ODPOWIEDZI NA PYTANIA I ZMIANY DOTYCZĄCE DOKUMENTACJI PROJEKTOWEJ

W odpowiedzi na pytania dotyczące dokumentacji projektowej na: „Remont, przebudowę i docieplenie budynków Sądu Okręgowego w Siedlcach przy ul. Sądowej 2” w unieważnionych postępowaniach: nr Zpn-262-2/18 w dniu 03 września 2018 r. i nr Zpn-262-3/18 w dniu 08 listopada 2018 r., Zamawiający udzielił odpowiedzi oraz dokonał zmian w dokumentacji projektowej.

Poniższe odpowiedzi na pytania i zmiany stanowią integralną część dokumentacji projektowej na „Remont, przebudowę i docieplenie budynków Sądu Okręgowego w Siedlcach przy ul. Sądowej 2”:

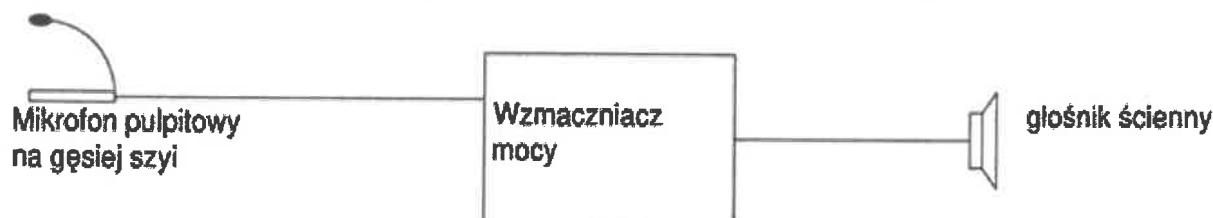
„Dokumentacja: W zestawieniu stolarki okiennej Budynku A rys nr Z2 jest rozbieżność w określeniu materiału z jakiego są wykonane okna 01 i 03. W nagłówku tabeli jest "PCV" a w dolnej części "z drewna klejonego". Proszę o udostępnienie prawidłowego zestawienia.

Okna mają być wykonane z drewna klejonego. Zestawienie stolarki okiennej stanowi załącznik nr 2 do niniejszego pisma.
